Service Information

PHILIPS

TAC 22RH851

R75-20

Fig. 2

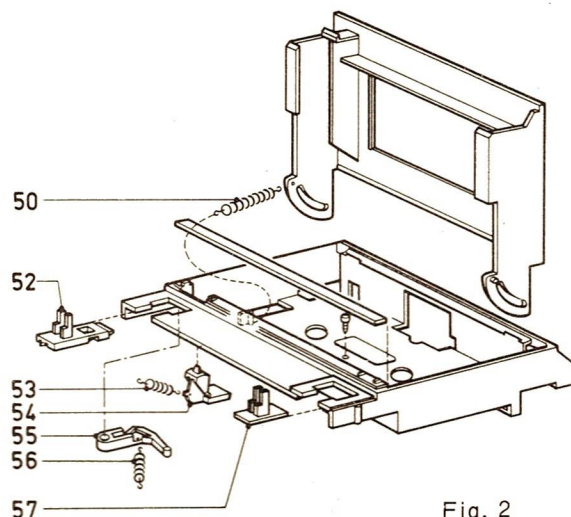
For additions to the mechanical partslist of the set, see Fig. 2.

Item	Code number
50	4822 492 30652
52	4822 404 20176
53	4822 492 30651
54	4822 404 10282
55	4822 403 50578
56	4822 492 30651
57	4822 404 20175

Fig. 1

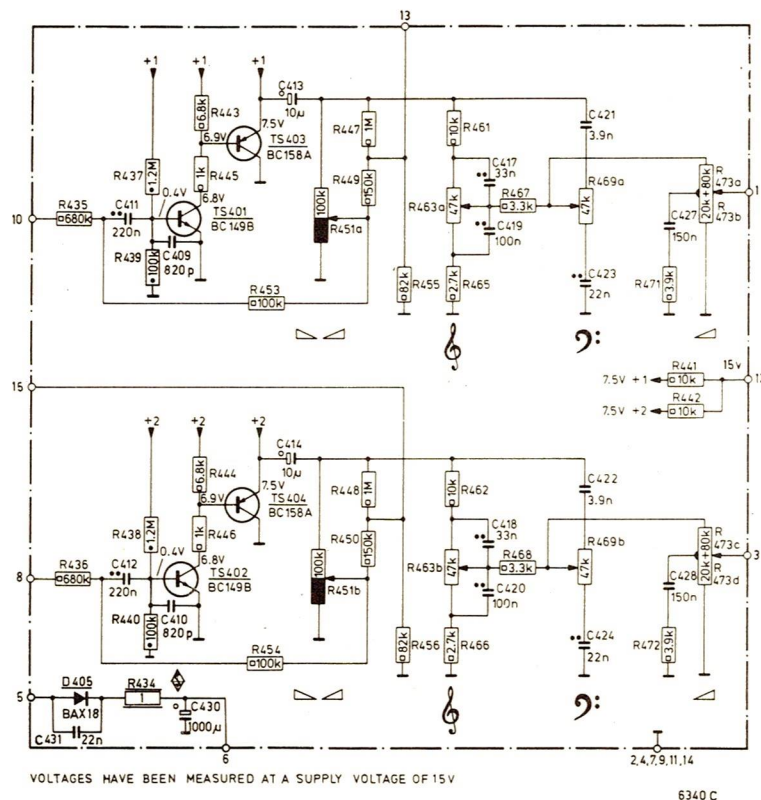
The external connections in the circuit diagram of the control p.c. board are not numbered correctly. Fig. 1 shows the correct circuit diagram.

Fig. 13

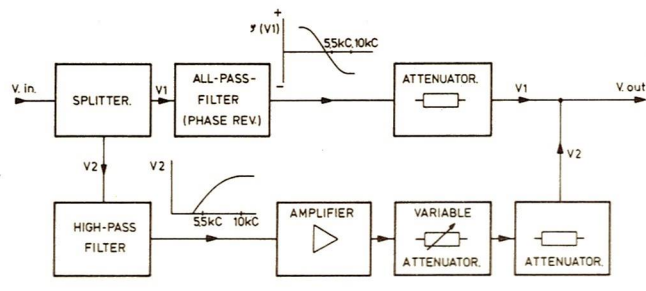
The block diagram of the DNL unit has erroneously been omitted in the English documentation. This diagram is published as yet below Fig. 13.

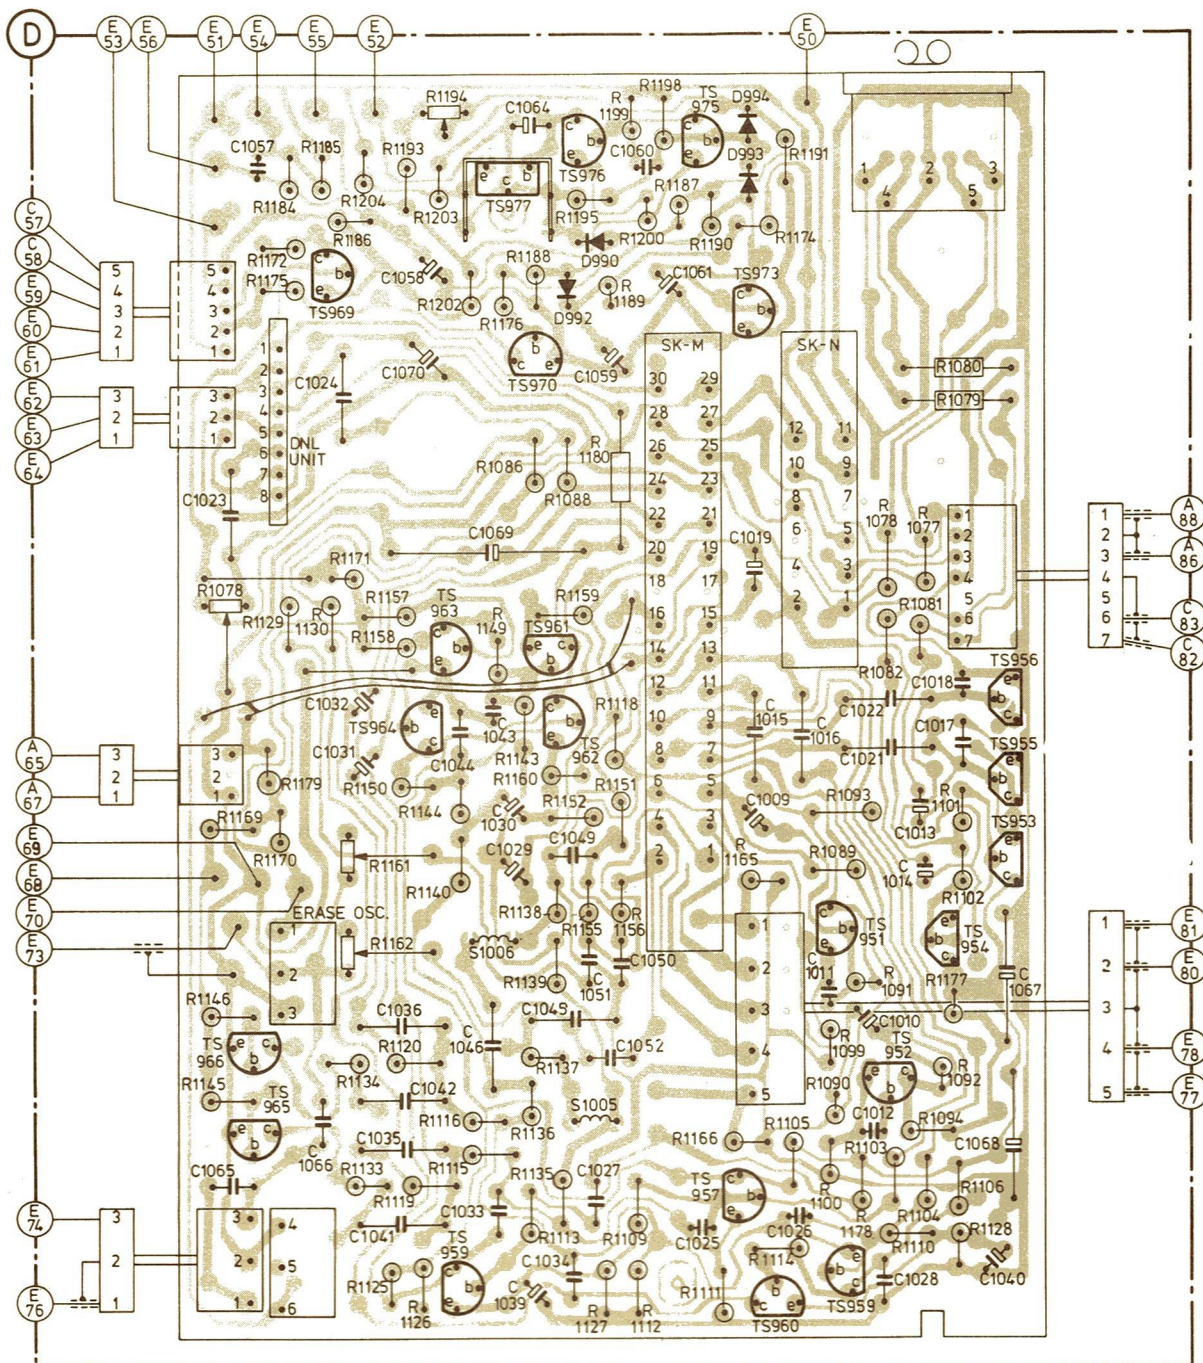
In this set a new recorder p.c. board has been incorporated. This p.c. board is marked with the p.c. board number 3122 113 31960. The last digit of this number may be changed at a later date. Furthermore, the p.c. board can be identified by the white feet which are mounted between the components and the board. These feet are provided for reasons of production engineering, and have no further function.

Basically nothing has been changed, but owing to the use of a different manufacturing technique the p.c. track had to be changed.

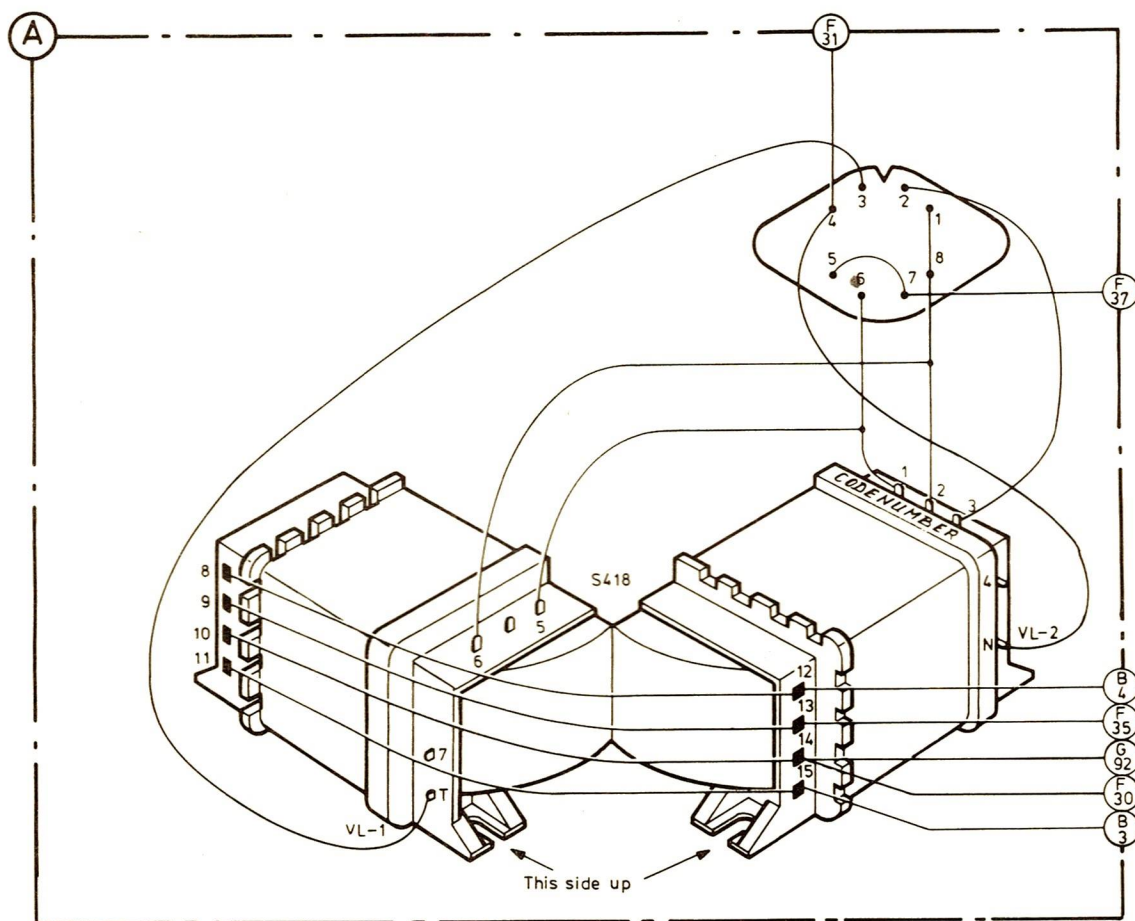
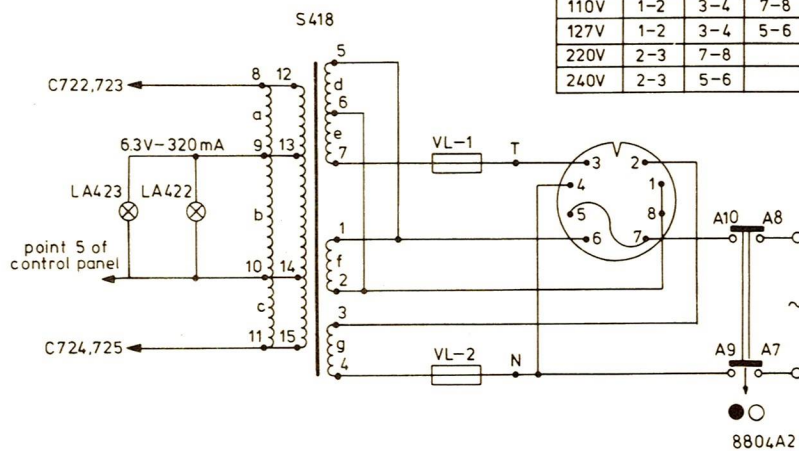
In sets, code PL11 and up, another transformer 4822 146 40221 and voltage adapter have been applied.

This new transformer meets the safety demands better. For changed connections, see the drawings.

110V	1-2	3-4	7-8
127V	1-2	3-4	5-6
220V	2-3	7-8	
240V	2-3	5-6

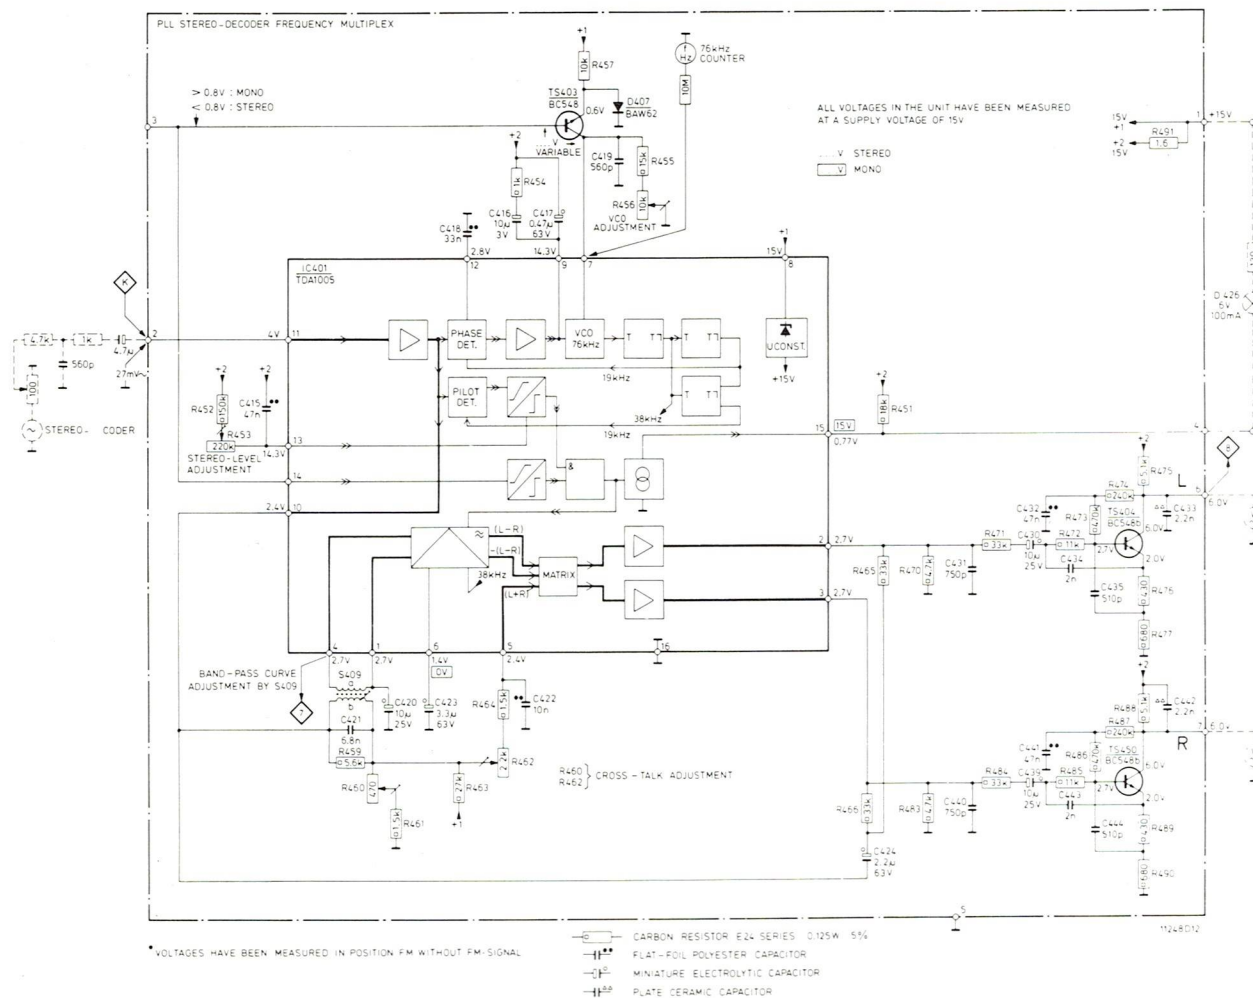
In the circuit diagram, one side of the added resistor (R608-39K-1/8 W) should be drawn to point 3 of the decoder, the other side to supply point +13 (/05/55: +9)

On the print this resistor is located between R607 and the bridge wire running beside points 1 to 4 incl. of the IF-FM unit.

When exchanging a 30027 decoder for a PLL-decoder, this resistor has to be added.
